SERVICE-INFO

Visslande ljud från spårremmen

Fordonstillverkare: Opel, Vauxhall

Motorkoder: C13DT, Z13DT,
Z13DTJ, Y13DT,
Z13DTH

Bild 1: Produktersättning

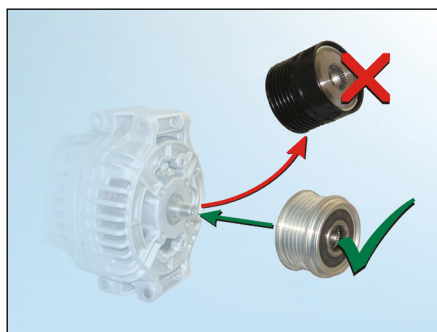
Hos växelströmgeneratorer av märket DENSO, ska den originalmonterade frinavremskivan bytas ut mot en modifierad frinavremskiva av märket INA (se bild 1).

Bild 3: Skillnader hos INA frinavremskivor INA 535 0063 10 (VALEO) a 535 0151 10 (DENSO)

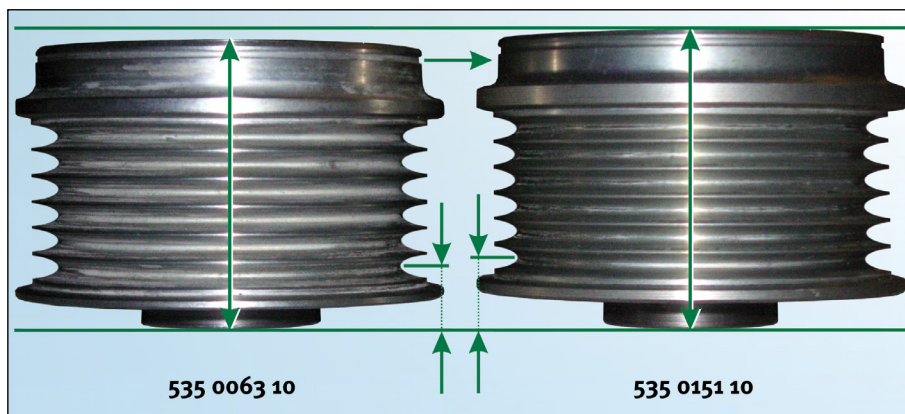
Om fabrikatet hos växelströmgeneratorn är VALEO, erbjuder INA likaså en frinavremskiva. Eftersom de båda frinavremskivorna utseendemässigt är näst intill lika, ska de små skillnaderna mellan dessa noteras (se bild 3).
